Mission régionale d'autorité environnementale
PAYS DE LA LOIRE

AVIS DÉLIBÉRÉ
SUR LE PROJET DE PARC ÉOLIEN
PORTÉ PAR LA SASU « ÉNERGIE QUATRE VENTS »
SUR LES COMMUNES DE CHATEAU-GUIBERT ET LES PINEAUX (85)

n° PDL-2023-6884

Choix d'implantation du parc éolien et synthèse des critères (Source : Étude d'impact)

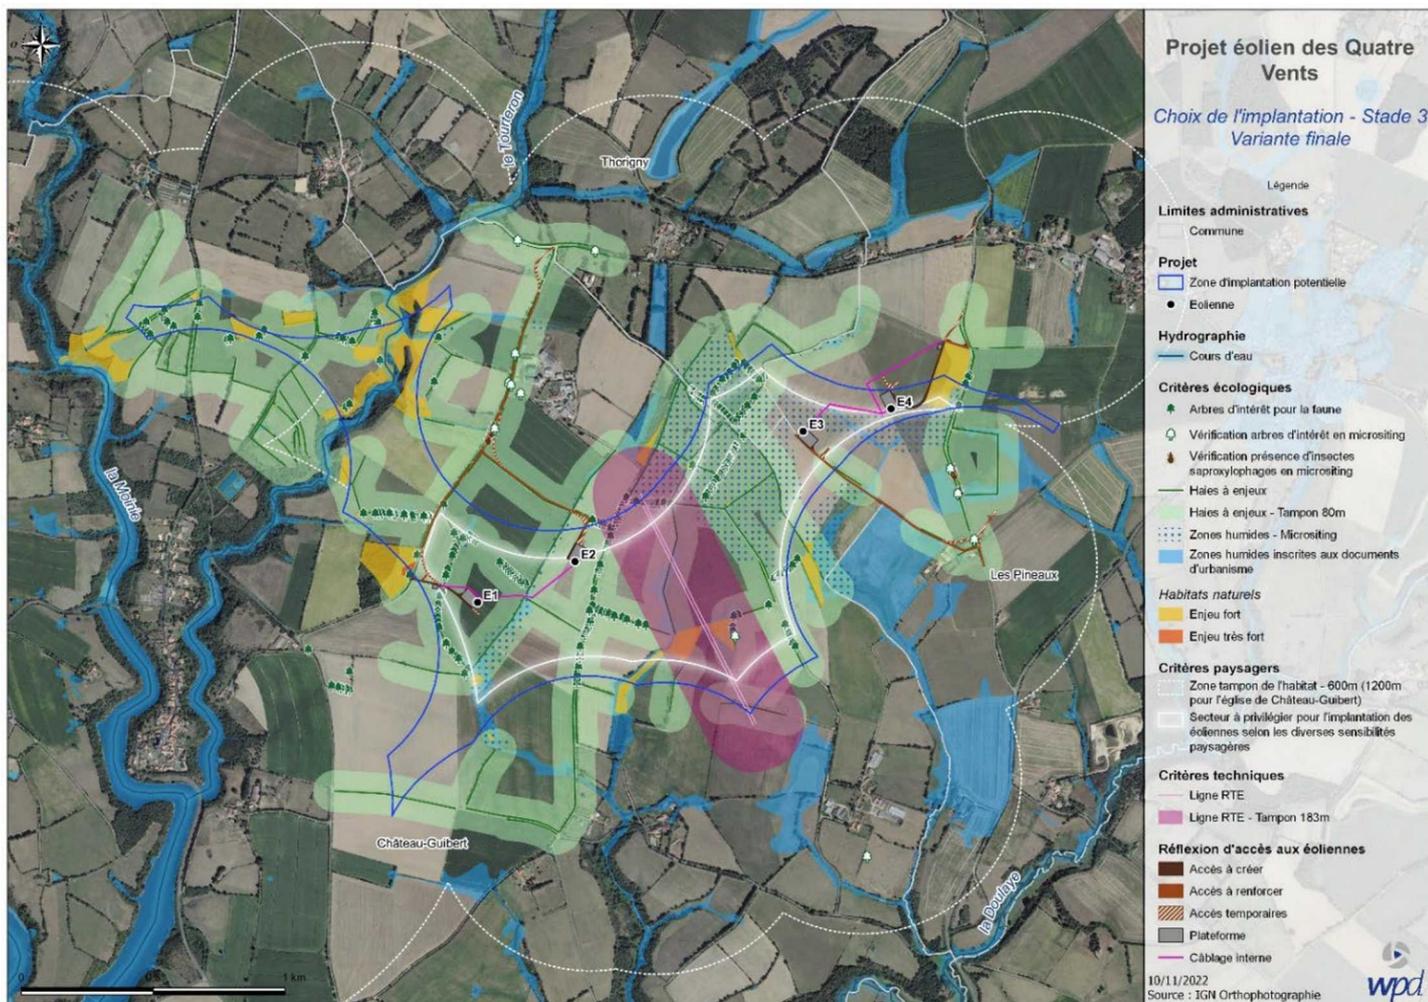
Toutefois, parmi les éléments de comparaison entre les scénarios, des données plus détaillées sur la capacité de production d'énergie renouvelable de chacun d'entre eux auraient enrichi la démonstration. En effet, seule la variante 1.1 offre une implantation quasiment parallèle au sens des vents dominants et est présentée comme la plus productive sans que ce critère ne soit chiffré, notamment pour la variante retenue, orientée perpendiculairement.

La MRAe recommande d'explicitier l'impact de l'implantation retenue des éoliennes, perpendiculairement aux vents dominants, sur la productivité du parc.

Intérêt des végétations pour les chiroptères et les oiseaux (Source : Étude d'impact)

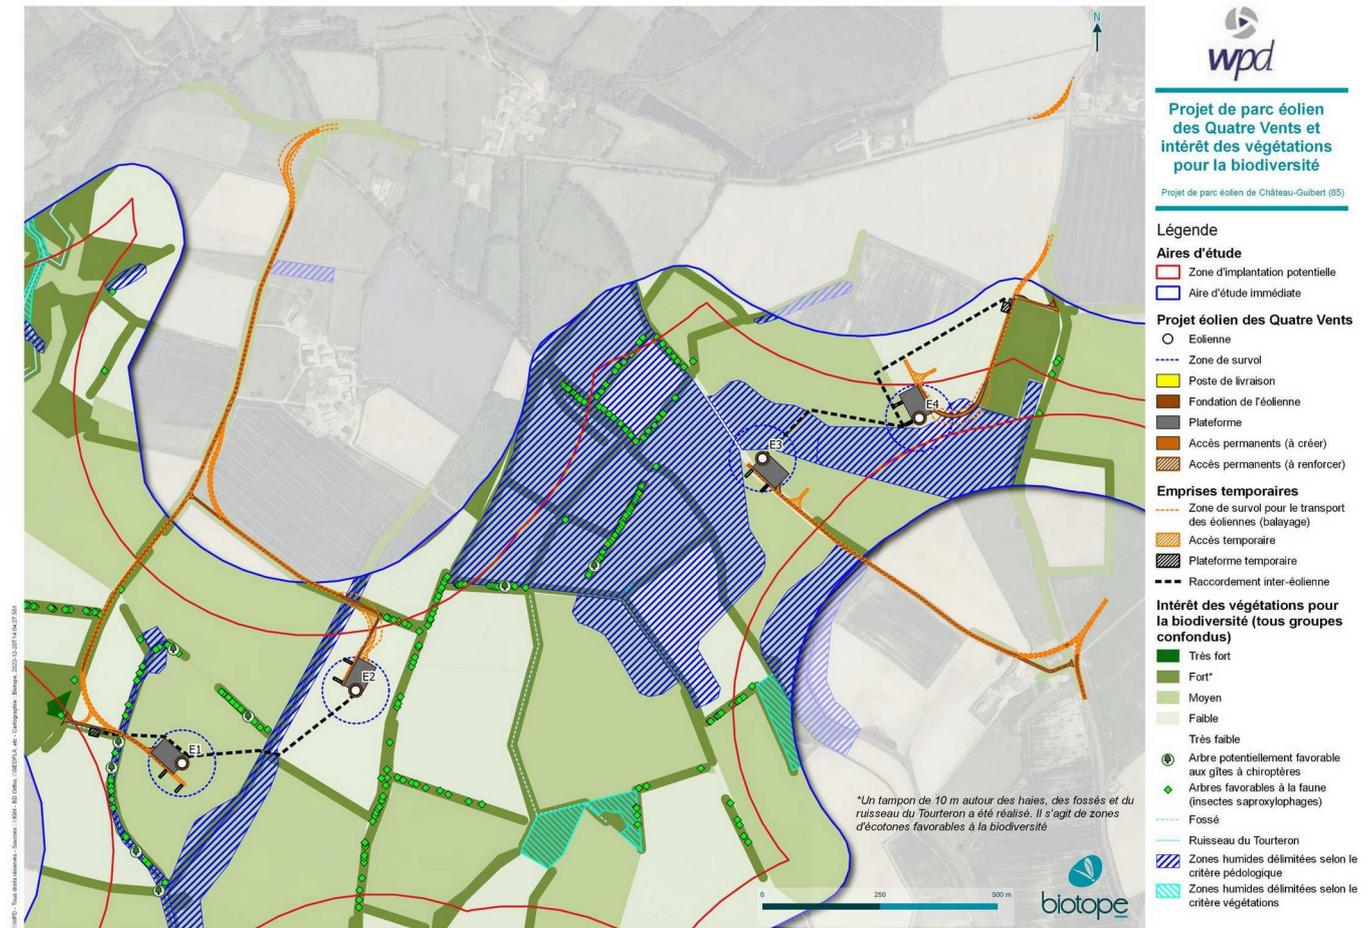
Toutefois, les impacts sur la perte d'habitats ou de territoires de chasse associée ne sont pas évalués pour les espèces concernées. Les mesures de compensation en matière d'habitat se traduisent par la replantation d'un linéaire de haies (voir §5.2 La flore/les habitats/les milieux naturels) suite aux destructions de haies. La perte d'habitats associée aux phénomènes « barrière » et « aversion » doit également être compensée.

- **d'évaluer l'impact sur la faune présente des très faibles distances (jusqu'à seulement 57 m entre le bout de pôle des éoliennes et les haies) retenues pour l'implantation des éoliennes ;**
- **d'évaluer l'impact sur les chiroptères de la garde au sol limitée entre 35 et 45m compte tenu de l'activité résiduelle mesurée au-dessus de 34m ;**
- **compenser les pertes d'habitats liés aux phénomènes d'aversion et de barrière générés par les éoliennes pour l'avifaune et les chiroptères ;**
- **de prévoir des mesures correctives en cas d'échec de la restauration des prairies mésophiles, du plan d'eau ou de la mare ;**
- **de prévoir des mesures correctives en cas d'impact des éoliennes sur le comportement de l'avifaune ;**
- **de définir les critères de détermination d'un impact significatif impactant le rythme de réalisation des différents suivis.**
